### リコールの届け出に伴う建設機械の事故防止について

リコールの届け出に伴う建設機械の事故防止について

## 建設機械に係わるリコール届出一覧 (期間:平成20年10月分)

リコール届出一覧表

## 改善箇所説明図

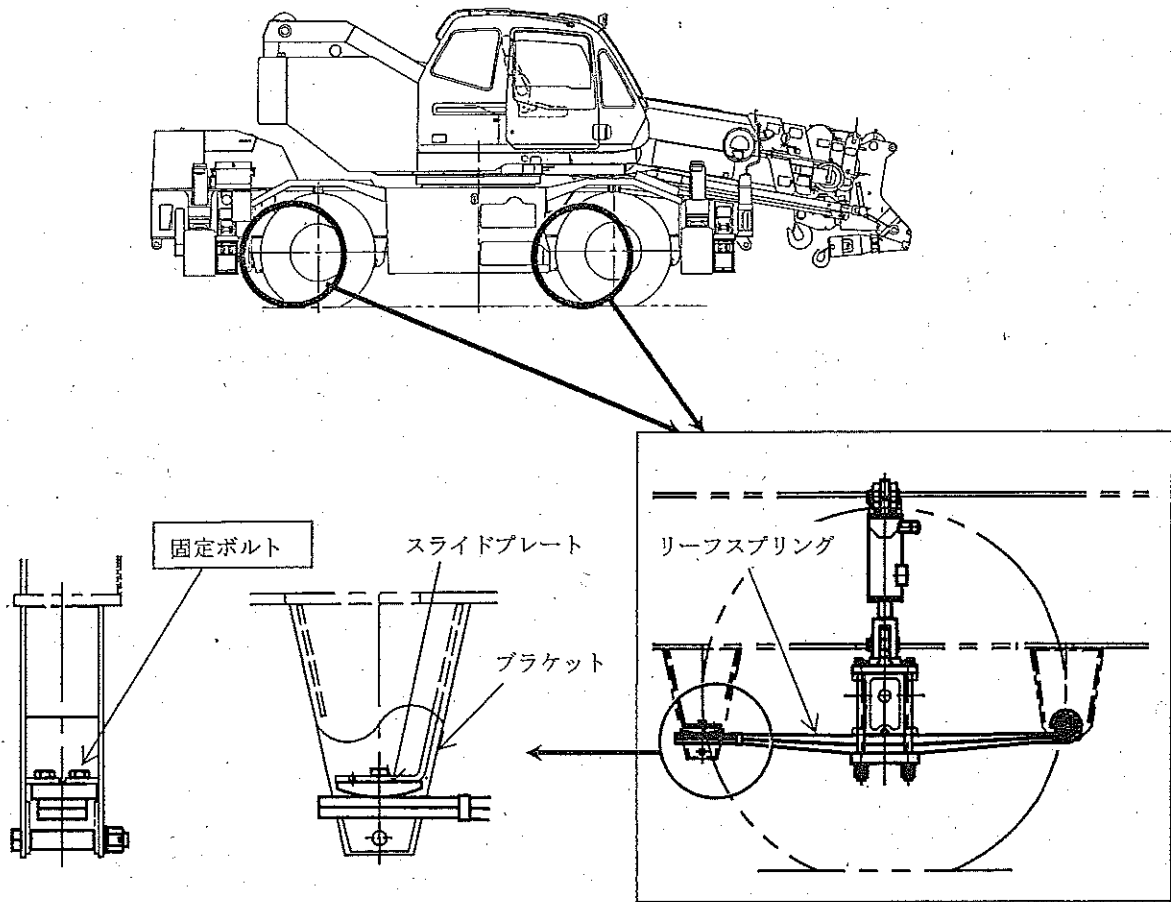
緩衝装置のリーフスプリング端部を支えるスライドプレートにおいて、固定ボルトのネジロック剤塗布量が不足しているものがある。そのため、当該ボルトが緩み、最悪の場合スライドプレートが脱落するおそれがある。

全車両、ネジロック剤を正規量塗布した新品のボルトに交換する。また、スライドプレートが脱落している場合は新品を取り付ける。

識別：ブラケット側面に白色ペイントを塗布する。

# 改善箇所説明図

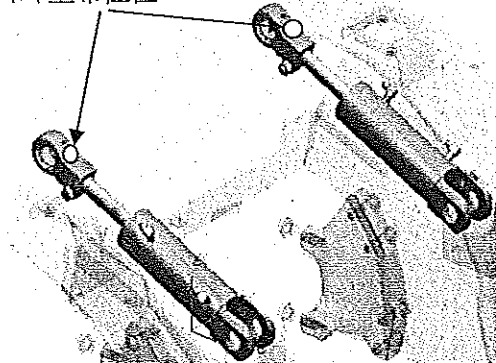
作業装置(マスト)と車体を連結するティルトシリンダにおいて、取付けボルトの締付け力が不足しているものがある。そのため、そのままの状態で使用を続けると当該ボルトが緩み、最悪の場合連結部が外れ走行に支障をきたすおそれがある。

全車両、当該ボルトの締付け力を点検し、不足しているものはティルトシリンダの長さを調整し、正規の締付け力で直す。  
また当該ティルトシリンダロッドのネジ部に損傷がある場合はシリンダを新品と交換する。

ロッドヘッドの上面に白色ペイントを塗布する。

## 改善箇所説明図

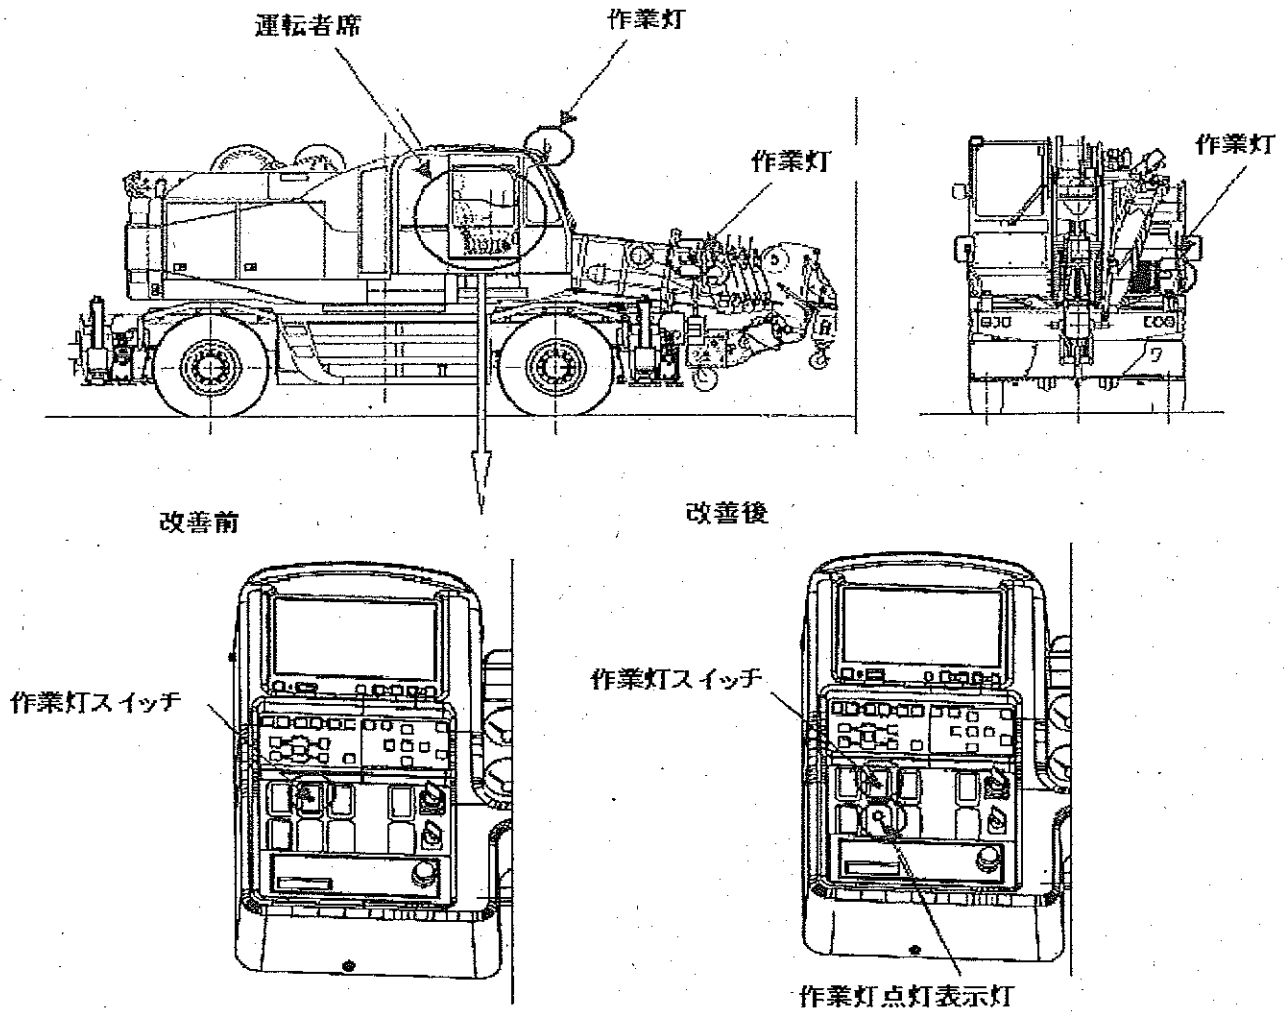
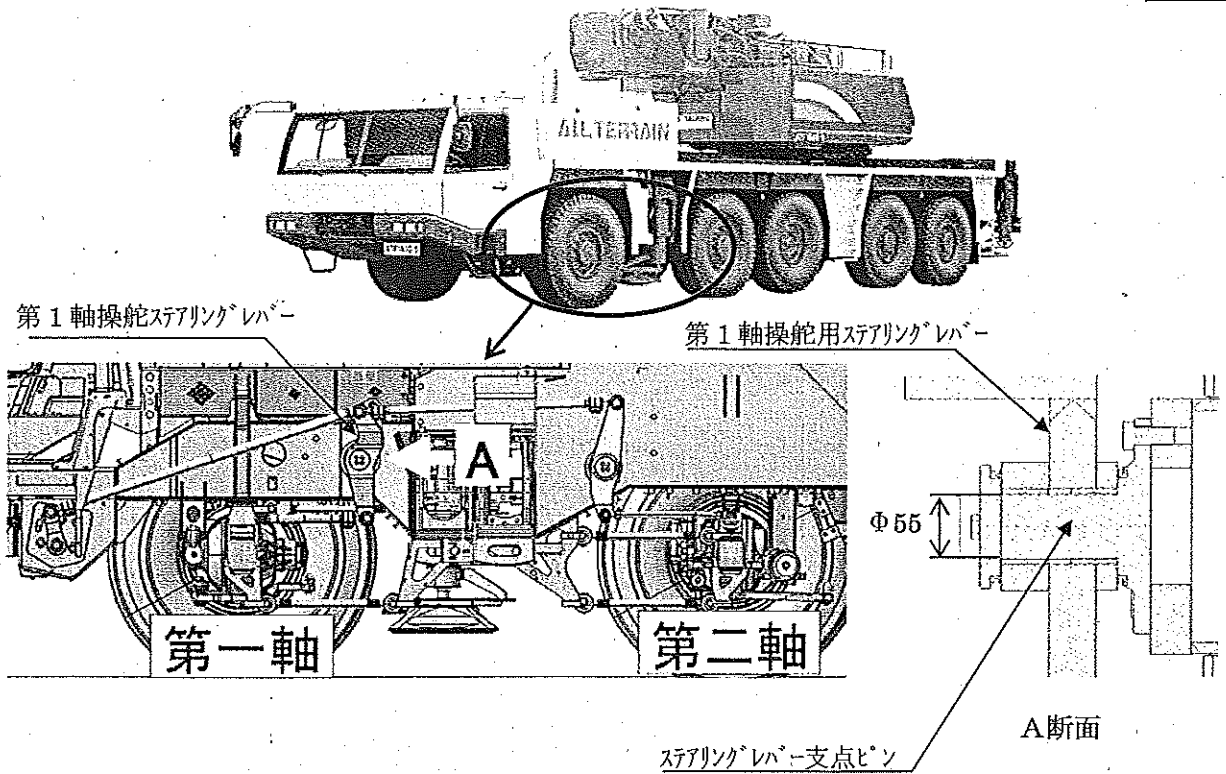
クレーン作業中に使用する灯火（白色、300cd以上）において、運転者席で点灯状態を確認する装置が備えられていない。

全車両、運転者席で点灯を確認できる装置（パイロットランプ）を取付ける。

識別：外観上、点灯状態を確認できる装置（パイロットランプ）の有無にて容易に識別が可能のため、特別な識別の追加は行わない。

基準不適合箇所

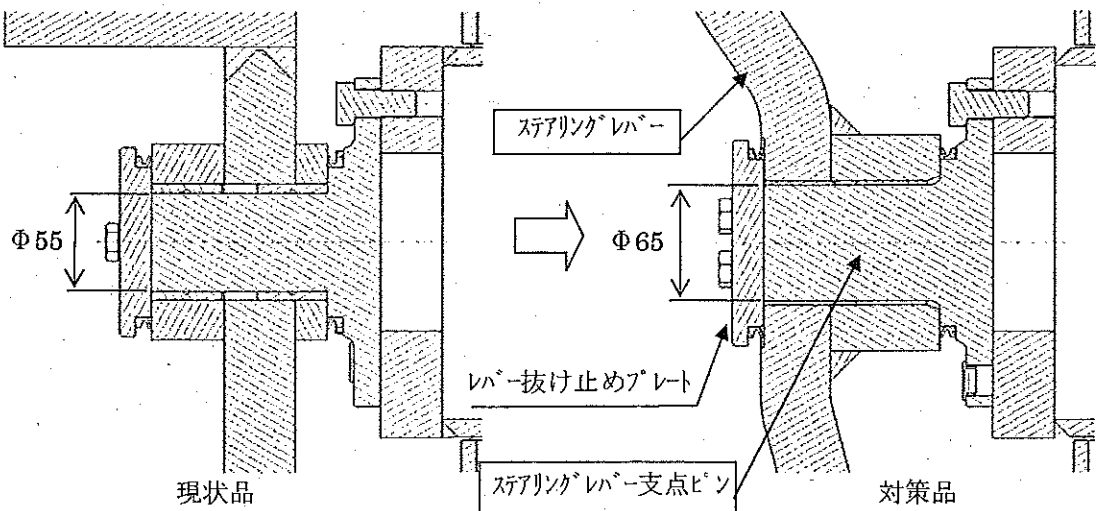
かじ取装置の第1軸操舵用ステアリングレバー支点ピンにおいて、疲労強度が不足しているため、当該ピンに亀裂が入るものがある。そのため、そのままの状態で使用を続けると、当該ピンが折損し操舵不能となるおそれがある。

全車両、第1軸操舵用ステアリングレバーと支点ピンを対策品に交換する。

識別：レバー抜け止めプレートに白色ペイントを塗布する。

改善箇所説明図 ②

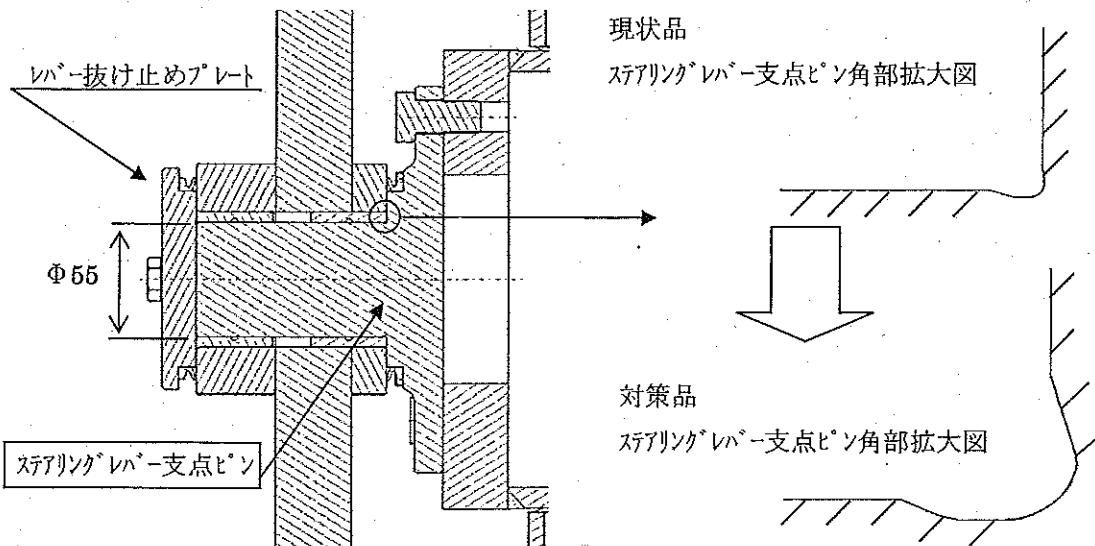
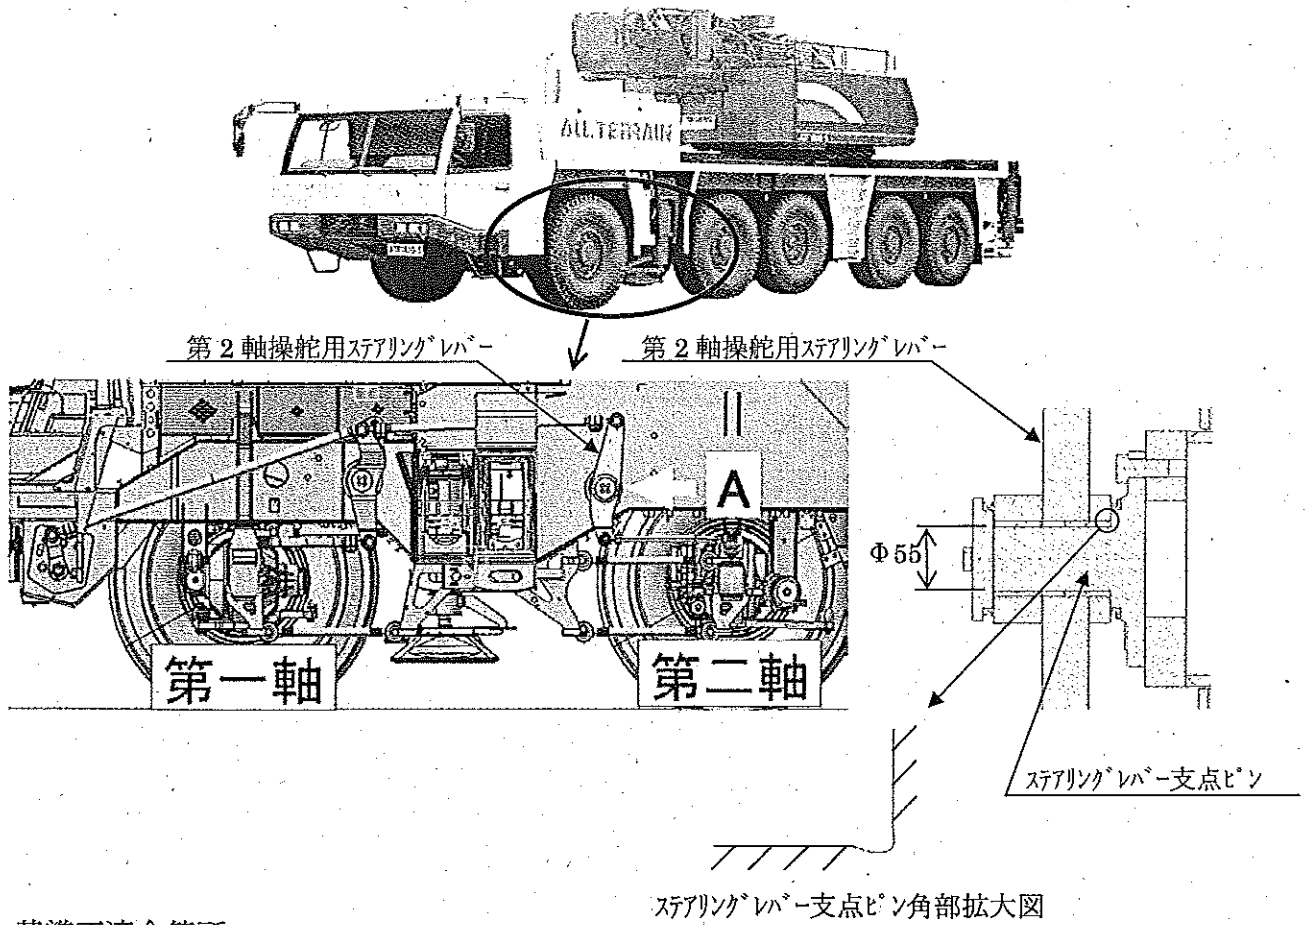
かじ取装置の第2軸操舵用ステアリングレバー支点ピンにおいて、角部の加工が不適切なため表面が粗いものがある。そのため、当該ピンの強度が低下するおそれがある。

全車両、第2軸操舵用ステアリングレバー支点ピンを対策品に交換する。

識別：レバー抜け止めプレートに白色ペイントを塗布する。

## 改善箇所説明図

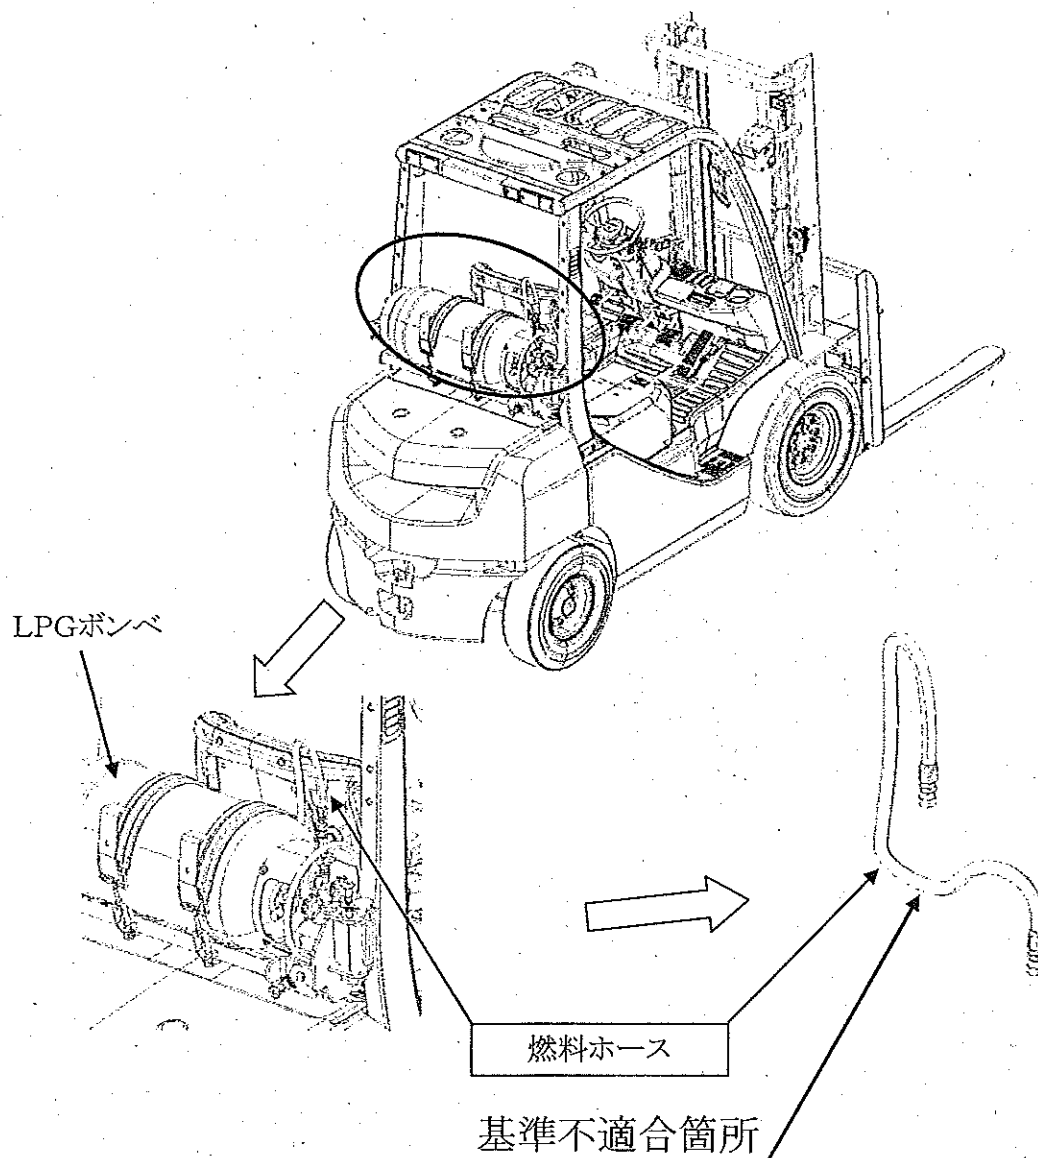
エンジン式フォークリフトのLPG仕様車において、燃料ホースの内層ゴムに融合不良のものがあ。このため、LPGがもれるおそれがある

全車両、燃料ホースのロット番号を確認し、不良ロット品については、良品に交換する。

識別：黄色のペイントを燃料ホースの口金部に塗布する。
